**CITÉ
DE LA
SÉCURITÉ
SOCIALE**

CONSULTATION RÉMUNÉRÉE 2014-2015

Fonds de compensation commun au régime général de pension

Plan de rez-de-chaussée

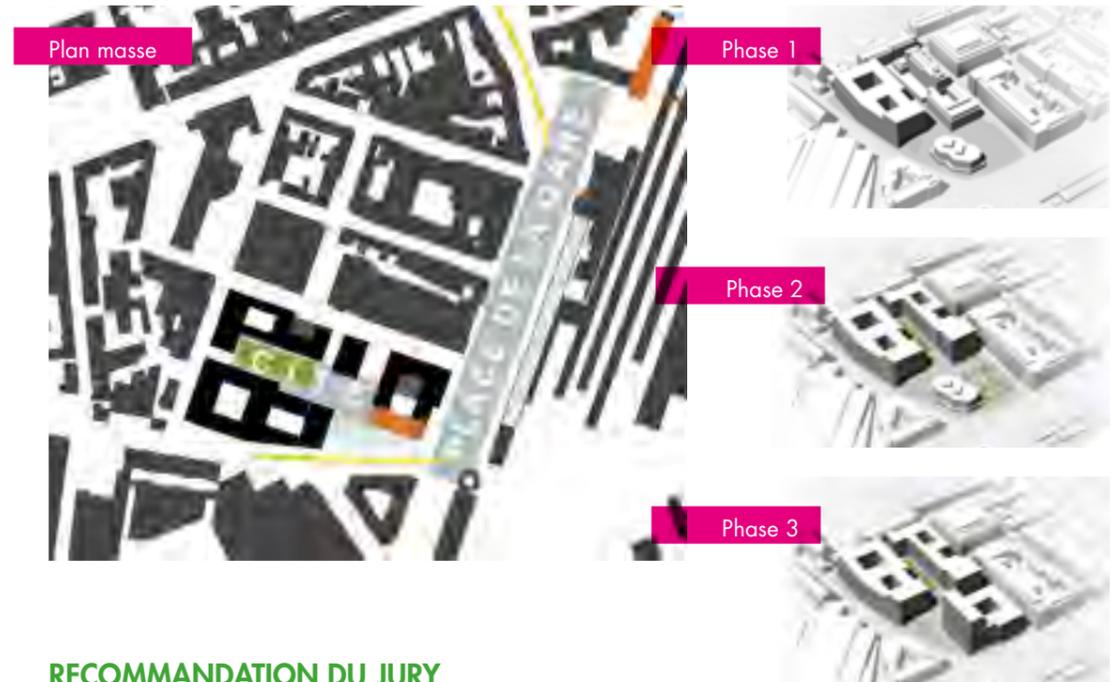
Le projet dégage une impression de massivité et présente une échelle en conflit avec les qualités demandées pour la Cité de la Sécurité Sociale ainsi que le tissu urbain adjacent.

La dimension et la géométrie de la place de la Cité occupant le cœur de l'îlot ainsi que les hauteurs autour de cette place centrale ne sont pas abouties. La configuration et le maillage des espaces extérieurs sont à revoir, respectivement à affiner.

Le jury se questionne sur la position et le gabarit de la tour à 13 niveaux proposée en phase 3 ainsi que sur le bien-fondé du porche traversant l'îlot au pied de la tour. La qualité de ce parvis en tant qu'entrée principale de la Cité de la Sécurité Sociale, ainsi que son orientation en face d'un quartier en mutation dont le devenir n'est pas clair soulève des doutes.

Le statut du rez-de-chaussée et les adresses longeant la rue de Hollerich sont à revoir, tout comme le traitement des façades donnant sur la rue Fort Wedell (éviter des façades purement techniques). Il est également demandé de se questionner sur les aspects de sécurité en ce qui concerne le passage à travers l'îlot de la phase 3. Ce passage est problématique de par sa taille et sa situation en termes de sécurité urbaine.

Il y a lieu de retravailler le grainage urbanistique, l'échelle du lieu et la disposition de l'accent vertical parallèlement à la rue de Hollerich. La programmation des rez-de-chaussée, la succession et le statut des espaces publics ainsi que les connexions piétonnes sont à approfondir.

Place de la Cité

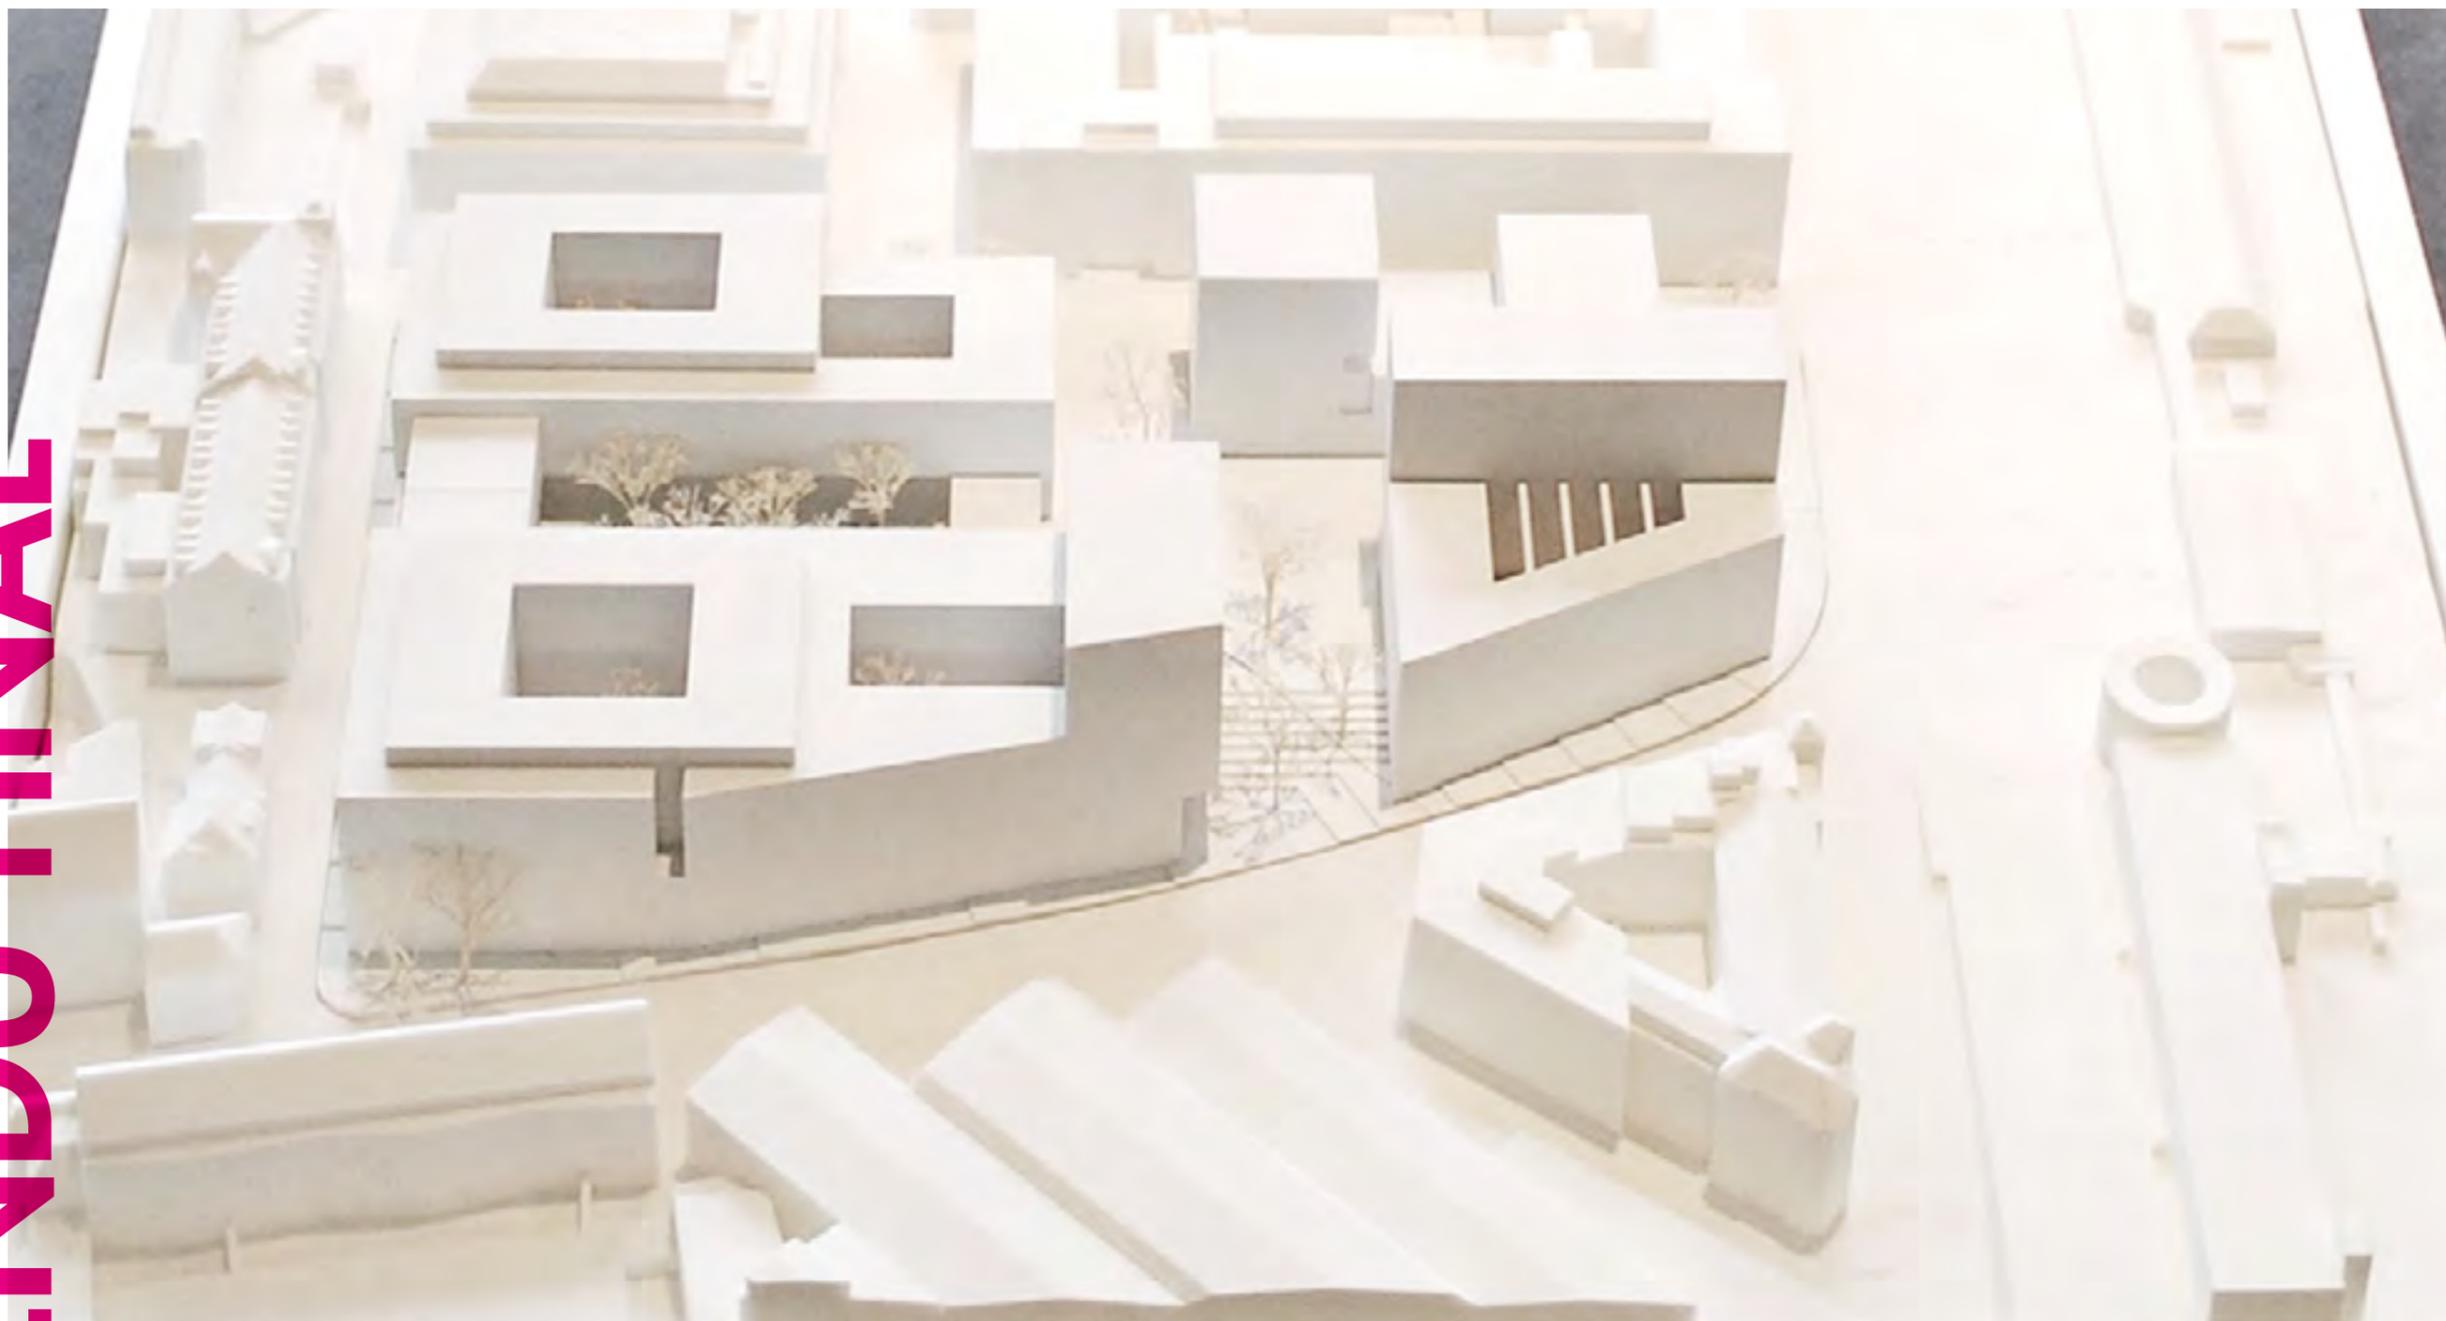
Les membres du jury saluent la très belle mutation du projet par rapport à la version présentée par le groupement lors du colloque intermédiaire. Il s'agit d'un projet sobre et simple engendrant par là même, une efficacité au sens général du terme. Au niveau de l'impact sociologique, le projet semble bien adapté aux usages et qualités de vie recherchés.

La création d'une place avec une vraie identité, très généreuse dans ses proportions, constitue une invitation pour le quartier. Au niveau de la gestion des hauteurs à l'acrotère et des accents verticaux, le projet est dans son ensemble bien pensé. Seul la tour de R+10 engendre des problèmes de prospects, de hauteurs, de géométries et d'ensoleillement, mais participe à la qualité de la cohérence urbaine du projet.

Le jardin en pleine terre, jugé très généreux, est un atout dans ce quartier très minéral. Les cheminements piétons ont été clarifiés, accompagnés par l'implantation des bâtiments et la plantation

d'arbres en des endroits stratégiques (mais parfois anecdotiques). L'accessibilité générale est bien résolue. Le passage obligé par le pôle d'accueil pour accéder au jardin est discutable.

Le projet, de par sa bonne lisibilité et le caractère univoque du statut des espaces, ne présente pas de problèmes majeurs au niveau de la sécurité urbaine. Dans son ensemble, le projet présente et permet une diversité et une richesse des écritures architecturales. Le jury salue le travail poussé sur le concept des façades et le bon choix de positionnement de la crèche. Le projet propose une série de solutions intéressantes : fenêtres à ventilation mécanique, double peau froide, mise en place de chaleur urbaine, panneaux solaires, dalle statique avec inertie. La grande hauteur de vitrage optimise l'utilisation de la lumière naturelle.

La géométrie du bâtiment et le système de circulation autour des patios engendrent quelques espaces résiduels au niveau des espaces collectifs.

Proposition architecturale

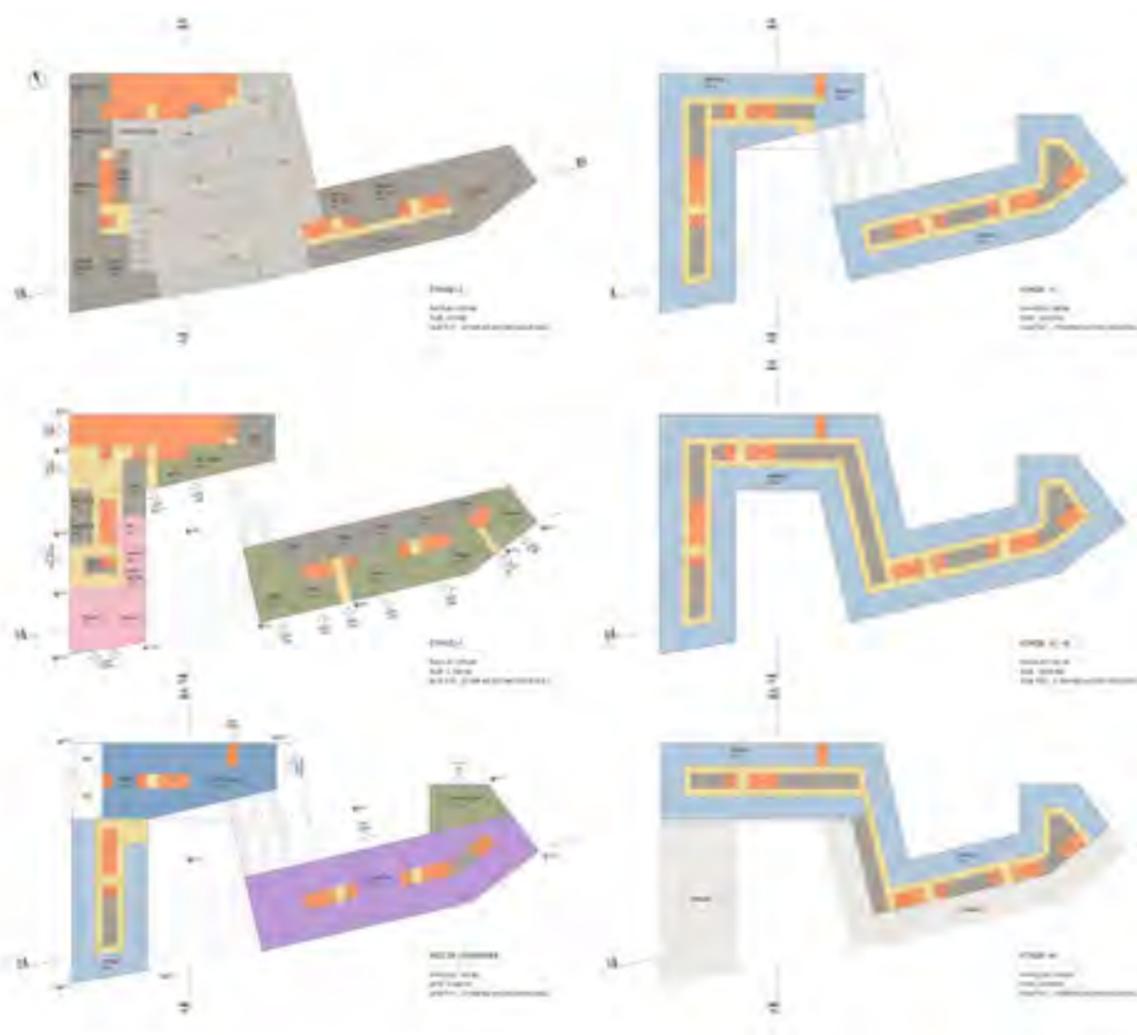
Il s'agit d'un projet prometteur et élaboré qui réagit avec sensibilité au contexte en recherchant un maximum de liens avec le quartier existant. Il présente une vision misant sur la création d'un nouveau lieu attractif et hautement urbain susceptible d'enrichir le quartier. Le projet présente une intelligence des séquences spatiales, une bonne mise en place des volumes, une bonne proportion entre vides et pleins. Le concept est solide à tous les niveaux (morphologie urbaine, fonctions, espaces publics, séquençage.) et présente un bon potentiel d'affinement.

Le projet manie avec adresse les relations urbaines dans leur ensemble. Il est généreux dans sa manière de canaliser les flux vers le cœur d'îlot et de répartir de manière judicieuse les fonctions en rez-de-chaussée.

Pour la partie nord du projet de la phase 2, le jury s'interroge sur la taille et la volumétrie des îlots proposés et constate que la plasticité de la composition volumétrique de la phase 1 ne trouve pas de répondant convaincant pour la phase 2. Il y a lieu de mener une réflexion permettant de remédier à cette rupture de typologie et de mieux connecter la Cité de la Sécurité Sociale à la rue du Commerce et à la rue du Fort Wedell.

dans le séquençage proposé. Le jury s'interroge néanmoins sur la qualité spatiale du bout de rue menant vers la rue Fort Wedell.

Le réseau des chemins piétons et la succession des places associées à des usages spécifiques et différenciés apportent une plus-value en terme de qualités spatiales et de vie de quartier. Le statut du passage entre la phase 1 et 2 est à clarifier (statut public, privé ou privé à usage public). La gestion de la topographie et plus particulièrement le dénivelé entre la place de la gare et la rue de Hollerich est à repenser. L'aménagement des espaces extérieurs végétalisés ou non végétalisés sont à affiner. Le positionnement des accès aux différents bâtiments à partir des places séquençées permet une bonne orientation et est également bien résolu le long des rues limitrophes. L'habitabilité du site semble assurée tant pour les visiteurs que pour les habitants. Il y a lieu de retravailler la mise en relation des typologies architecturales mises en place sur la phase 1 et 2.

Coupe longitudinale à travers la place

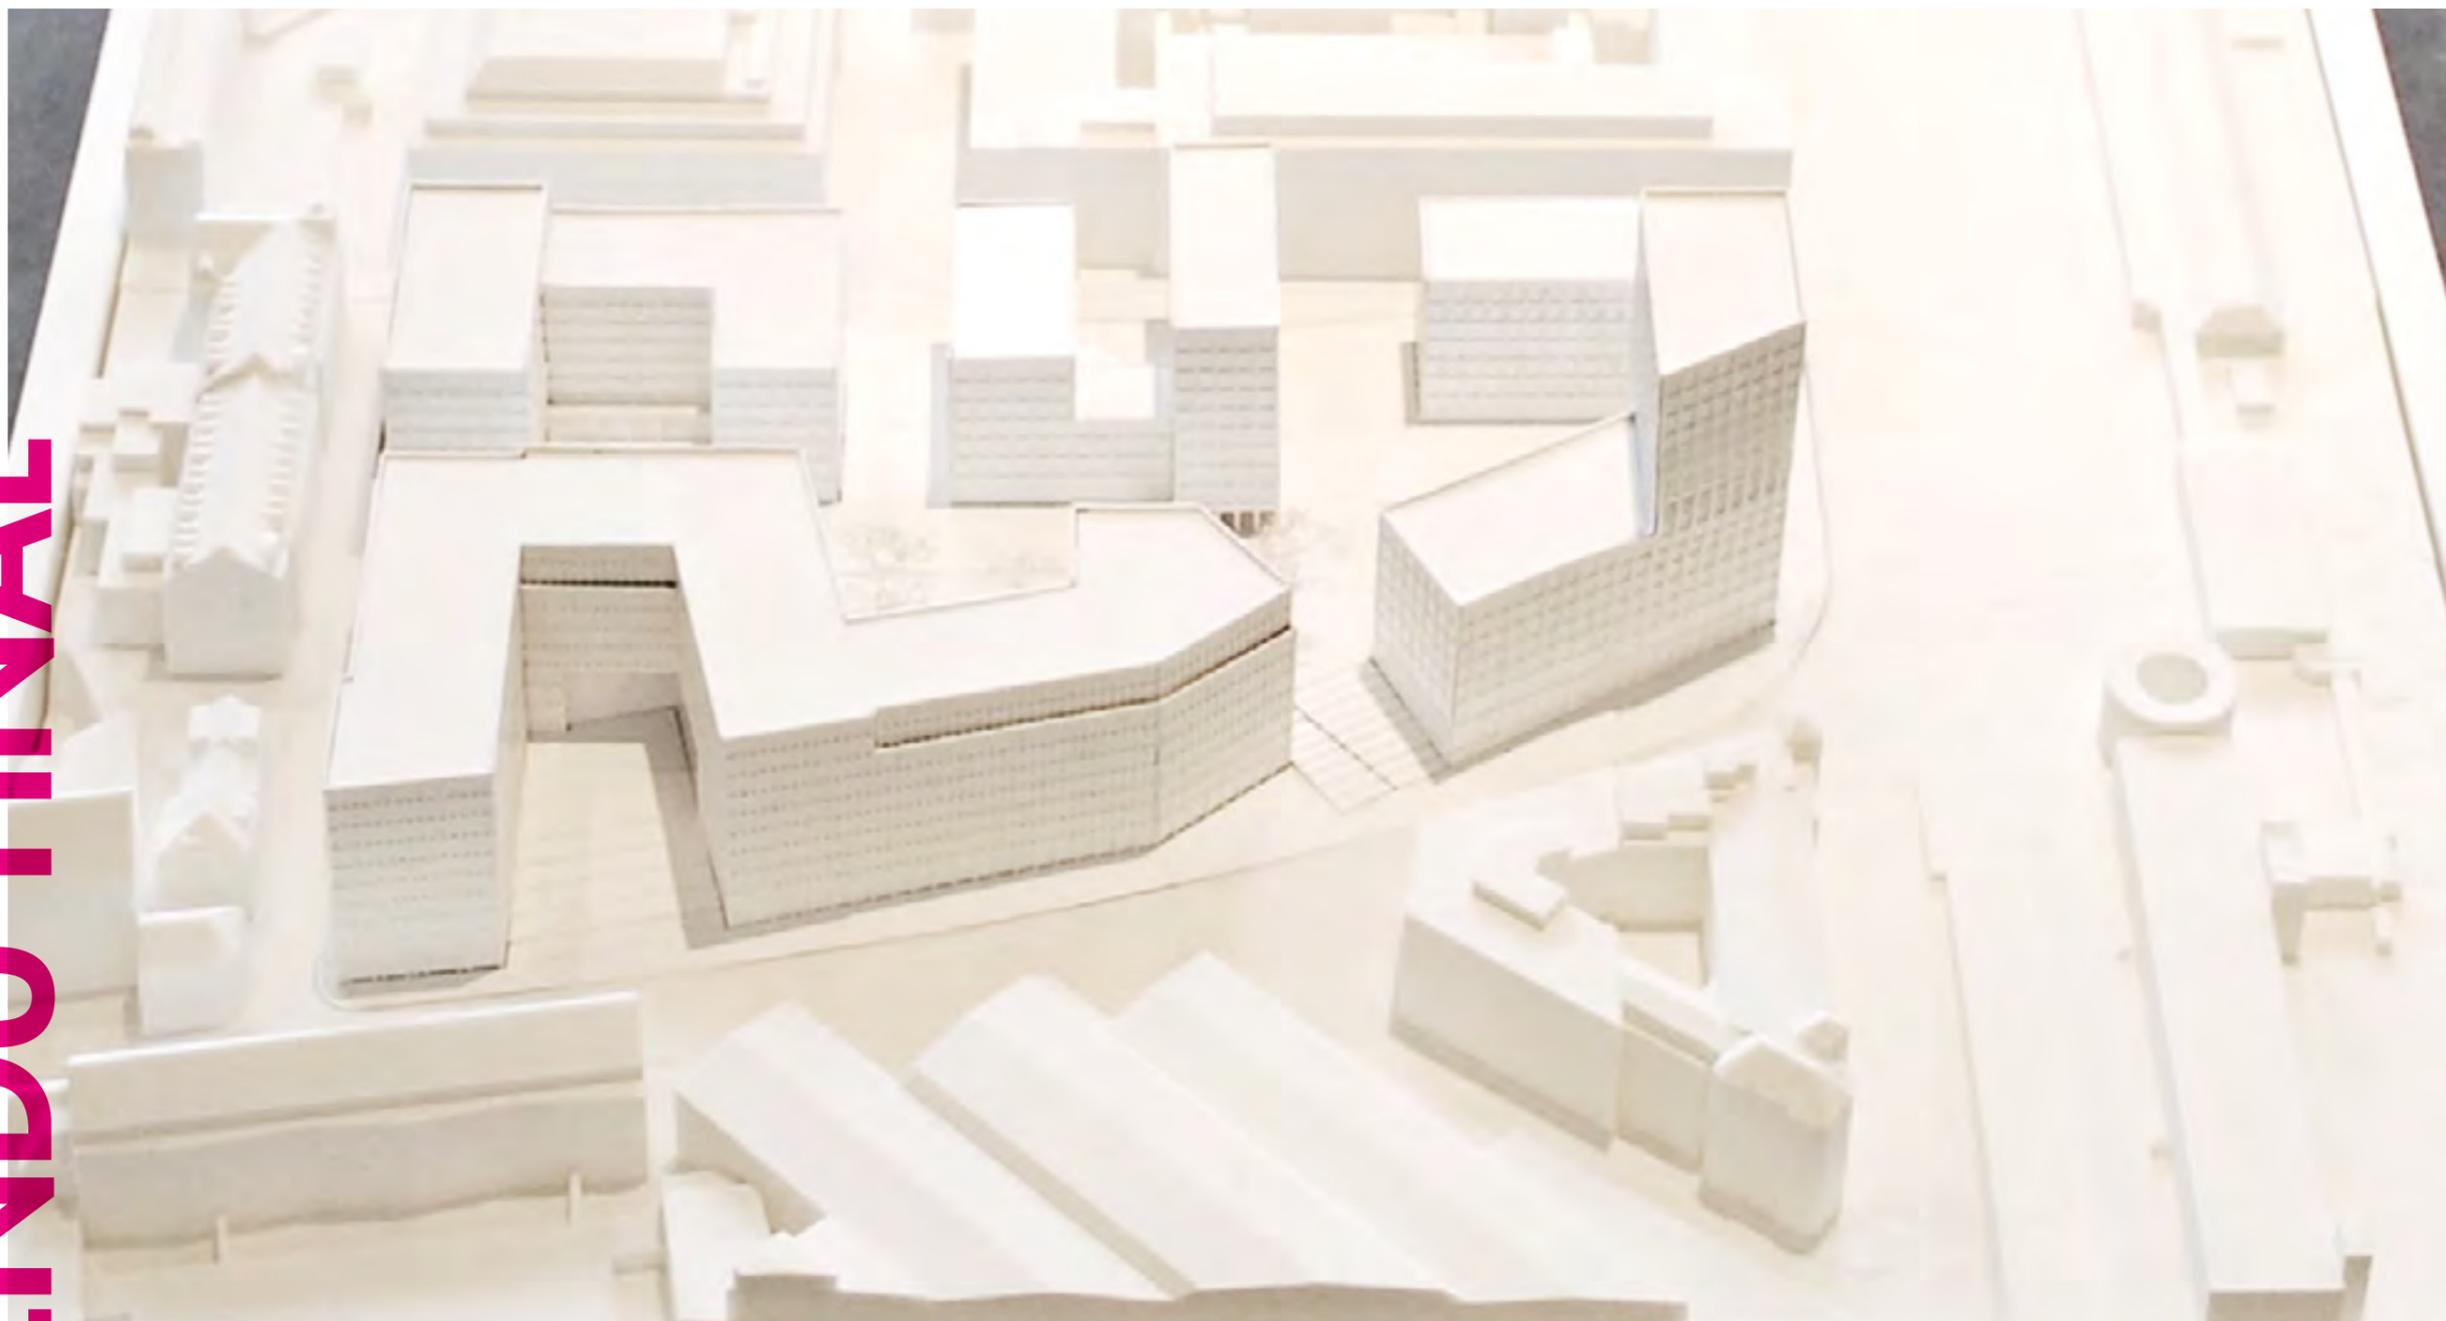
L'idée fondatrice de l'équipe est la partition et la succession de petites places à l'échelle du quartier présentant différentes atmosphères. La création d'un ensemble urbain diversifié et organisé autour de places de différentes dimensions est intéressante, mais est contrecarrée par la densité de construction proposée jugée trop importante par rapport au parti urbanistique misant sur la finesse et la complexité des séquences spatiales. L'accent de la tour est hors échelle par rapport à la silhouette du quartier. Le prospect entre les bureaux et le logement de l'îlot en phase 2 semble trop serré et la localisation des entrées des phases 2 et 3 est peu claire.

Le projet constitue une bonne proposition de pleins et de vides, qui qualifie le plein et engendre par l'architecture de belles perspectives avec les volumes de logements. Cependant, le statut public / privé n'est pas tout à fait résolu au niveau de la « cour intérieure ».

La création d'un porche traversant le bâtiment CSS de la phase 1 est problématique pour la sécurité urbaine. Le passage entre la cour intérieure et la rue de Hollerich est jugé dangereux pendant

la nuit. Le travail de la façade rue de Hollerich présente des recoins qui risquent de poser des problèmes en terme de sécurité urbaine. L'accessibilité de la « cour intérieure » par la rampe couplée à un escalier très large et monumental pose problème.

La grande diagonale créée depuis l'arrivée par la gare et reliant la rue de Hollerich présente également un risque majeur au niveau de la sécurité urbaine. Selon le jury et les experts, ce point n'est amendable que par la mise en place d'un système de grillage, or, ceci n'est pas souhaité en matière d'image. Il existe dans le projet une ambiguïté entre l'hétérogénéité de systèmes de lots différenciés et le souhait de l'utilisation d'un même matériau pour l'ensemble des bâtiments. Les espaces créés se veulent hétérogènes, mais toutes les façades sont homogènes. A noter cependant que le traitement des façades n'était pas une donnée requise pour cette étape du projet. De plus, le pôle d'accueil est sous-dimensionné et on peut déplorer l'absence d'une crèche et des hauteurs trop importantes.
